Evidenční list změny vzniklé v průběhu realizace stavby

**VN Olomoucká rekonstrukce
posledního chirurgického sálu včetně zázemí**

ZL 21

ZL 22

ZL E. 21

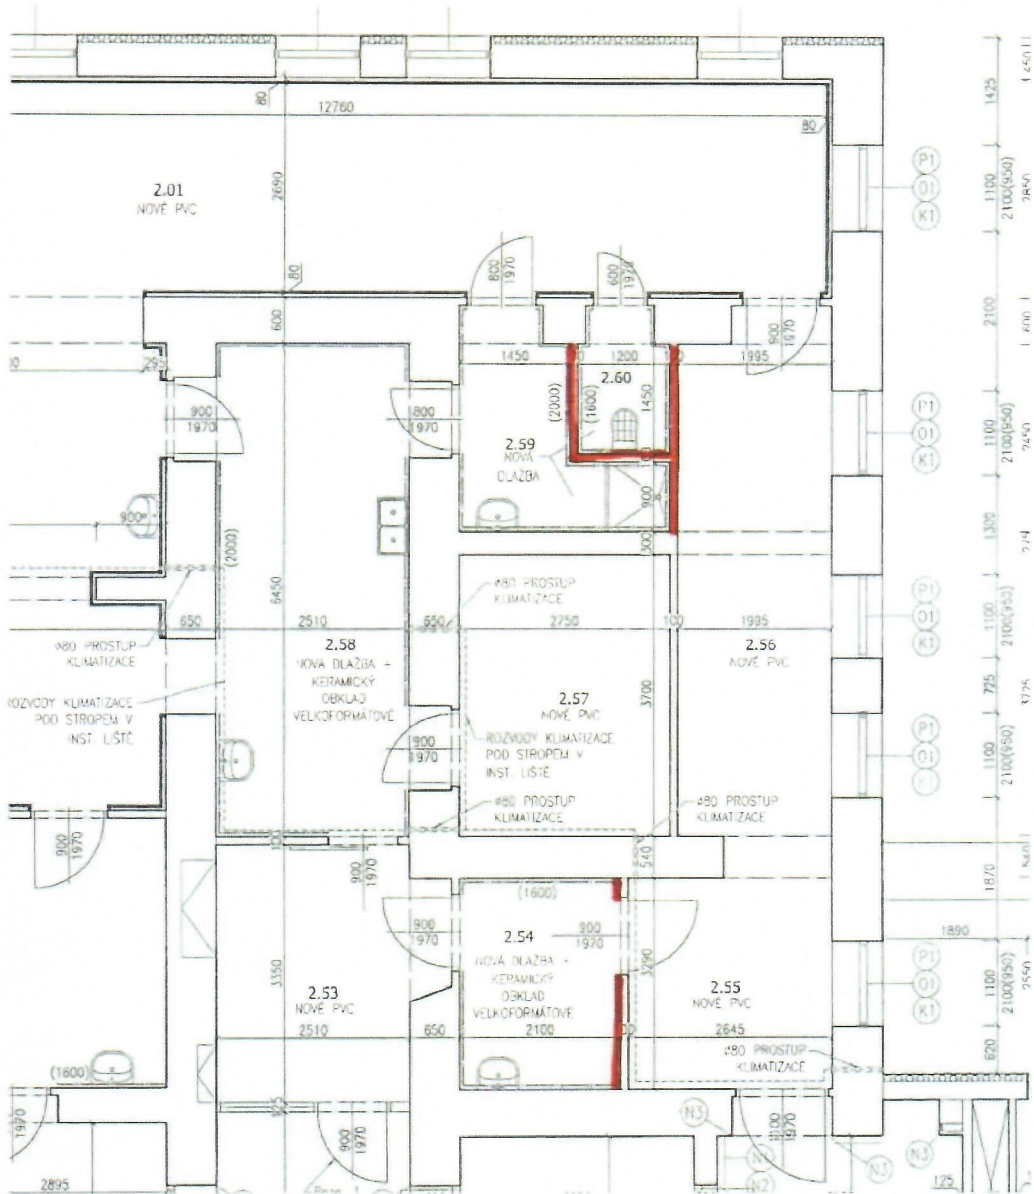
Z důvodu zvýšené přídržnosti stávajících keramických obkladů došlo k odtržení původních SDK a narušení podkladu k provedení nových keramických obkladů dle PD. Je nutné SDK konstrukce obnovit

- OPRAVA SDK PO ODSTRANĚNÍ STAVAJÍCÍCH KERAMICKÝCH OBKLADŮ

ZL 22

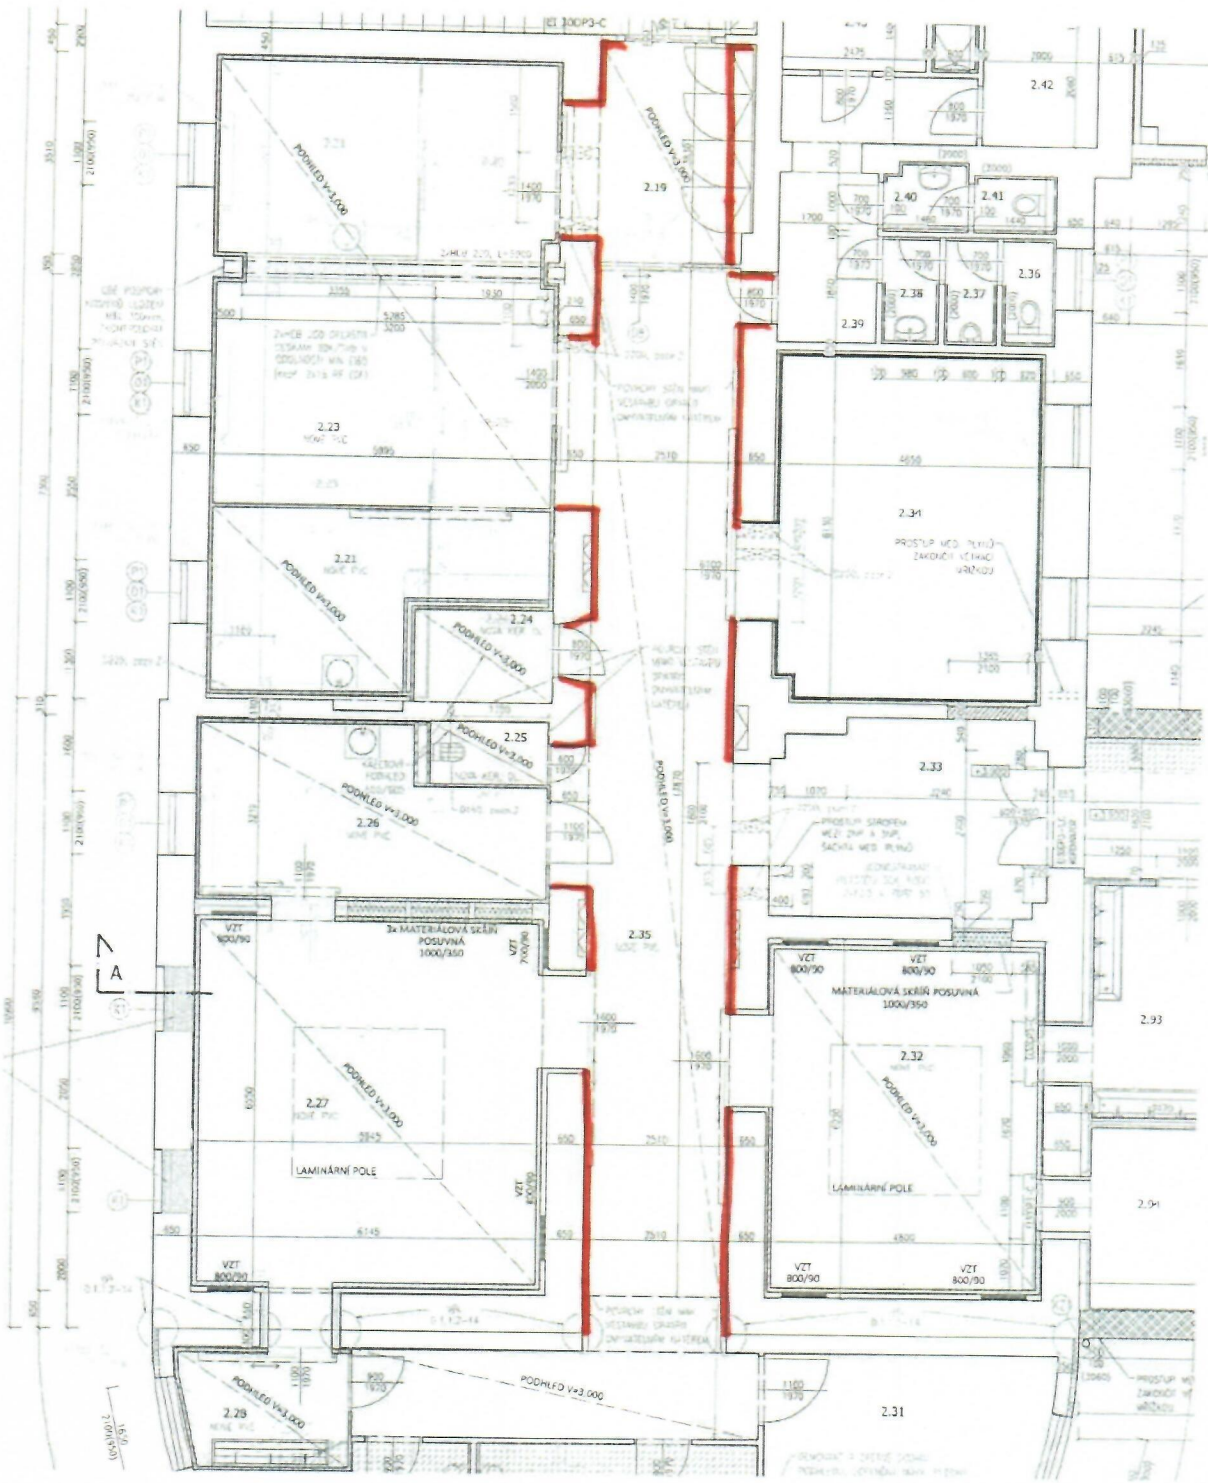
Z důvodu poškození povrchů v m.č. 2.35 (drážky nových tras elektro, medi plyny, apod) a odlupujícího se stávajícího omyvatelného nátěru bylo přistoupeno k celoplošnému sjednocení povrchu stěn s upřesněním materiálu pro provedení omyvatelného povrchu.

- SLEDNOCENÍ POUŽITÍ STĚN POUŽÍVÁNÍ STOKOVÉ BEZOPROČNĚ ÚPRAVY
- ODSTRANĚNÍ STAVANÍ MALBY, PRŮPLAV PODKLADU
- NOVÝ OMYVATELNÝ MATERIÁL URČENÝ INVESTOŘEM

ZL 23

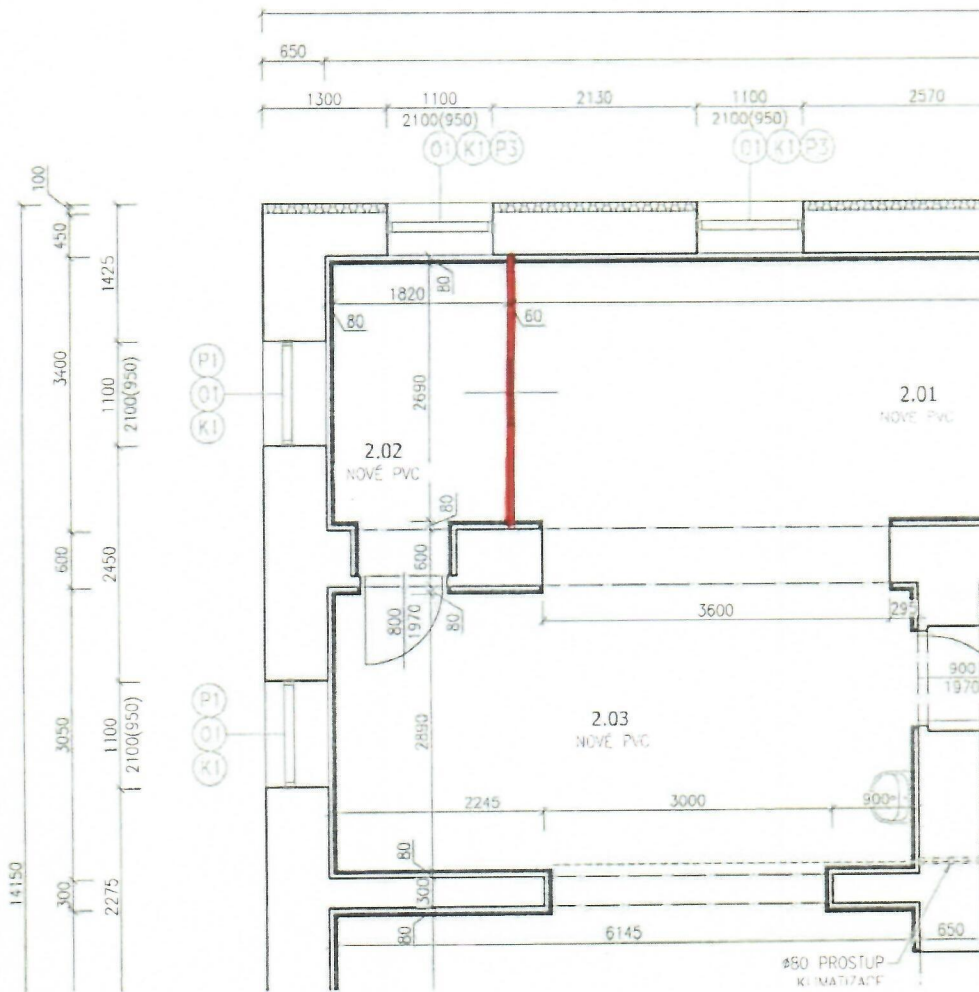
Z požadavku provozu nemocnice na osazení nové technologie do prostoru sterilizace bylo nutné upravit stávající příčku v čistých prostorách m.č.2.01/2.02 vyřezáním většího otvoru se zapravením pomocí nerezového plechu.

- ÚPRAVA (ZVĚTŠENÍ) OTVORU VE STAVANÍCI VESTAVBĚ ČP
PRO OSAZENÍ NOVE TECHNOLOGIE PRO STERILIZACI
